Mission régionale d'autorité environnementale
ÎLE-DE-FRANCE

Avis délibéré
sur l'opération de construction d'une résidence hôtelière
et d'hébergements en co-living dans le cadre du projet de
réhabilitation de l'ancien parc d'attractions Mirapolis à
Courdimanche (95)

N° APJIF-2024-040
du 3/07/2024

Figure 7 : Périmètre des lots 1 et 2 sur la parcelle EZ03 (source : PC2 - Plan masse, p. 2)

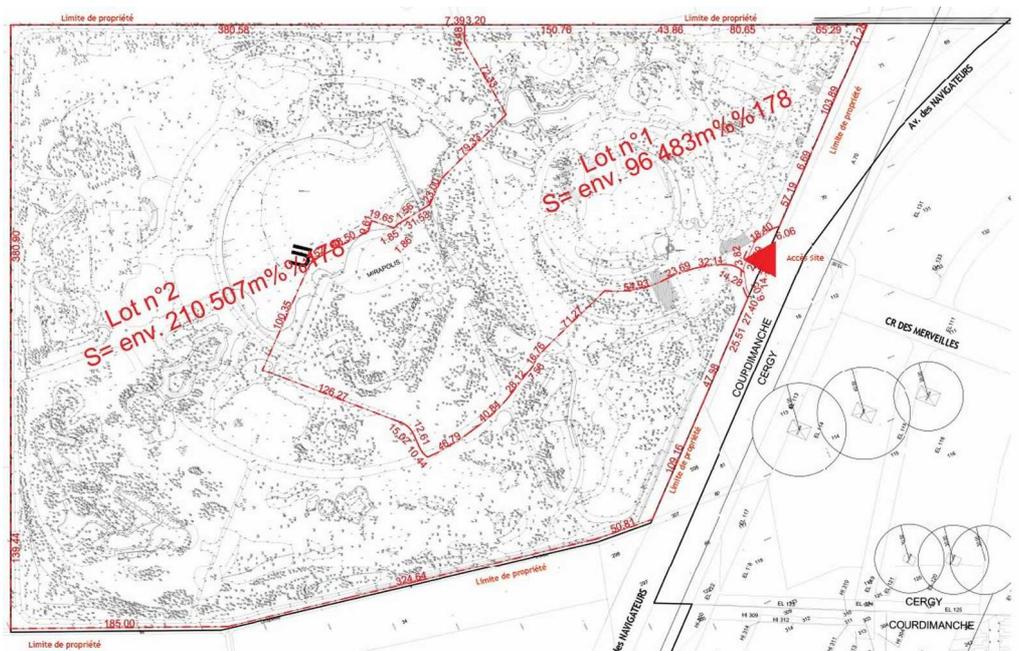
Comme évoqué dès la présentation du projet, l'Autorité environnementale souligne que la superficie de 9,6 ha indiquée dans la demande de SNC Cergy correspond au premier lot d'un projet d'aménagement plus étendu, dont les caractéristiques ne sont pas présentées dans l'étude d'impact. Le lot 1 ne représente ainsi qu'une partie de la parcelle EZ03 d'une trentaine d'hectares sur laquelle il est implanté et résulte d'un découpage théorique qui n'est pas cohérent avec les fonctionnalités de l'aménagement touristique. Ainsi, la pièce « PC 2 - Plan de masse » du permis de construire indique le périmètre d'un deuxième lot « Lot n° 2 » sur la parcelle EZ03 (voir figures 2 et 7).

(4) L'Autorité environnementale recommande de compléter le dossier en indiquant les caractéristiques du projet d'ensemble du réaménagement et en prenant en considération l'impact de l'ensemble des composantes et étapes nécessaires à la réalisation du projet global (lot 1 et 2) conformément à l'article L.122-1 du code de l'environnement.

Figure 10 : Périmètres des zones humides sur l'aire d'étude globale (critère de la végétation et pédologique) (source : étude d'impact, p. 74)

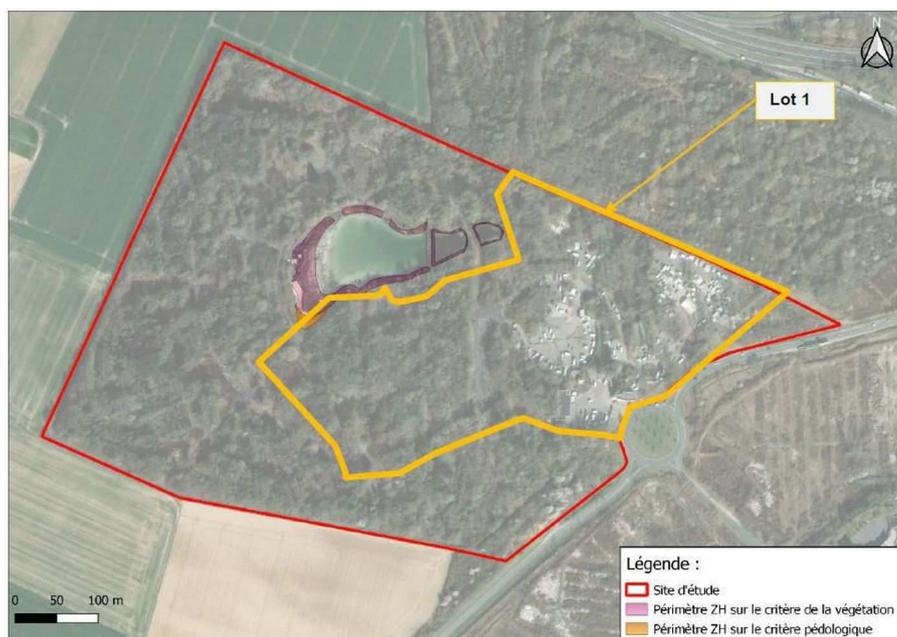
Un diagnostic a été réalisé à l'échelle de l'ensemble du projet. Il conclut à l'existence de grève exondée, habitat qui possède un statut de zone humide selon le tableau B de l'Annexe II de l'arrêté du 24 juin 2008. La totalité de cette zone représente une superficie de 5 400 m² à l'échelle de l'aire d'étude du projet d'ensemble. De plus, une zone de 450 m² a présenté des traces d'hydromorphies faibles à modérées permettant de les associer à une

catégorie typique de zone humide (voir figure 10). L'étude sur les zones humides doit être complétée. Les essais pédologiques ont été réalisés en juin 2023 alors que pour bien apprécier l'hydromorphie des sols elles auraient dû intervenir à la fin de l'hiver et au début du printemps.

Pour l'Autorité environnementale, eu égard à sa biodiversité et à l'habitat qu'elle offre, la zone humide de 450 m² doit tout de même être prise en compte au sein de l'évaluation environnementale et les incidences de l'opération sur cette zone doivent être analysés. L'étude d'impact indique que « l'aménagement de la berge du plan d'eau dans le cadre de projet de l'ancien parc Mirapolis permettra de créer de la zone humide de meilleure qualité écologique intégrée à l'aménagement des berges » (p. 289). Cependant le dossier n'explique pas comment ce résultat sera obtenu.

- compléter le diagnostic sur l'identification de zones humides en réalisant les essais pédologiques au cours d'une période permettant une bonne appréciation de l'hydromorphie des sols,
- définir des mesures d'évitement, de réduction et, à défaut, de compensation adaptées, permettant de limiter les impacts de l'opération sur la zone humide de 450 m² présente aux abords du lot 1.

Figure 13 : Schéma conceptuel permettant de visualiser les différentes possibilités d'exposition aux pollutions au regard des activités et des usages constatés (source : étude d'impact, p. 770)

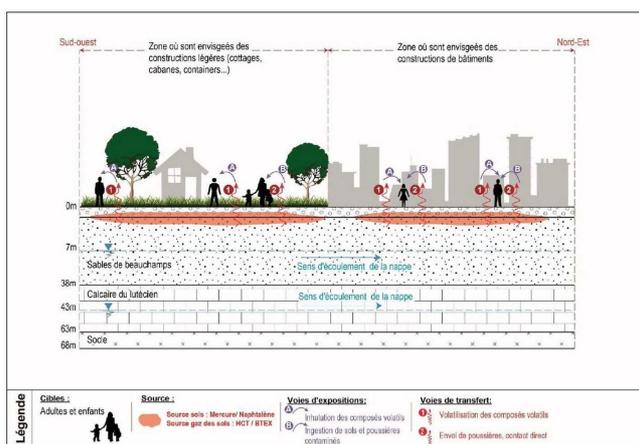
- dans les « sols » : présence d'un impact en mercure et naphtalène à l'aplomb d'un échantillon,
- dans les « gaz des sols » : présence d'impact en hydrocarbures pour sept piézaires sur quatorze, en benzène, trichloroéthylène et en tétrachloroéthylène pour deux piézaires.

- « de valider, par des investigations complémentaires que les zones de sols présentant un impact présentent bien un caractère ponctuel ;
- de réaliser une nouvelle campagne de gaz du sol sur les 14 piézaires implantés ;
- de réaliser une évaluation quantitative des risques sanitaires (EQRS) une fois que le projet aura été défini afin de vérifier la nécessité ou non de mettre en œuvre des dispositions constructives simples (vide de construction sous les structures légères par exemple) ;
- d'assurer une traçabilité des matériaux en cas d'excavation et d'élimination en filières extérieures par un bureau d'étude certifié, notamment au droit la zone où sont envisagées des constructions de bâtiment » (p. 311).

- conditionner l'implantation de nouveaux usages résidentiels ou d'établissements recevant du public aux résultats des diagnostics complémentaires et définir des mesures de gestion de la pollution,
- confirmer la compatibilité du sol avec les usages prévus, en s'appuyant sur la réalisation d'une analyse des risques résiduels (ARR) et sur une évaluation quantitative des risques sanitaires (EQRS),
- prévoir la réalisation de mesures de suivi post-travaux pour s'assurer de l'absence de pollution résiduelle et définir des mesures correctives à mettre en œuvre le cas échéant.

Figure 16 : Impact global des émissions de gaz à effet de serre du scénario sans et avec projet (scénario énergétique conventionnel) (source : étude d'impact, p. 1772)

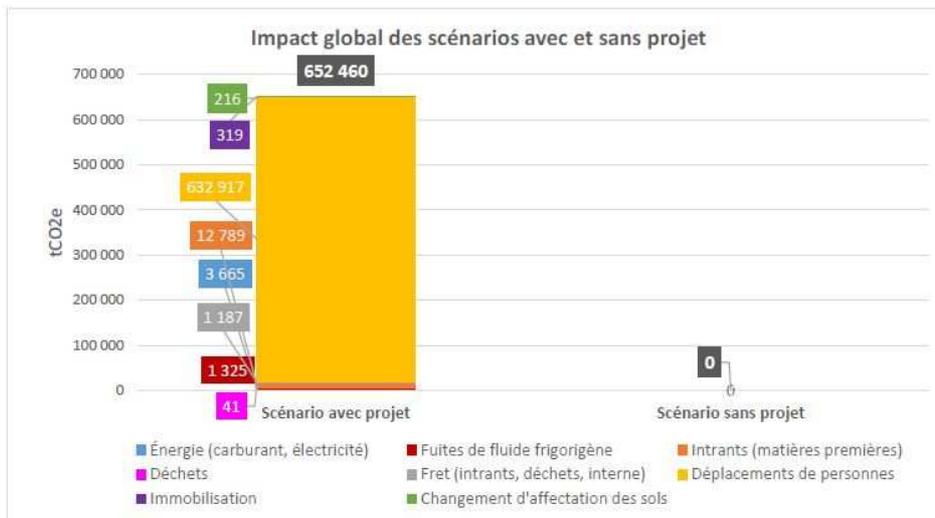
Le dossier indique que « le chauffage prévu sur l'ensemble du site est de type électrique individuel. D'autres solutions ont été envisagées, mais non retenues du fait de contraintes techniques et environnementales » (p. 333). Le scénario retenu est donc le scénario conventionnel avec un approvisionnement en électricité pour les installations (raccordement au réseau national Français). L'Autorité environnementale indique que des engagements plus fermes sur les questions énergétiques à l'échelle du projet auraient dû être pris, notamment au regard des objectifs du PCAET de Cergy-Pontoise, tout en limitant leurs incidences environnementales négatives notamment sur la faune et la flore (réduction de 40 % des émissions de gaz à effet de serre en 2030, réduction de 20 % de sa consommation en énergie finale d'ici 2030 et de 50 % à l'horizon 2050 et augmentation de 27 % en 2030 de la part de la consommation énergétique couverte par des énergies renouvelables).

(24) L'Autorité environnementale recommande de reconsidérer le choix retenu (scénario conventionnel) en terme d'approvisionnement et de consommation énergétiques tout en limitant les incidences négatives du nouveau scénario qui pourrait être envisagé.
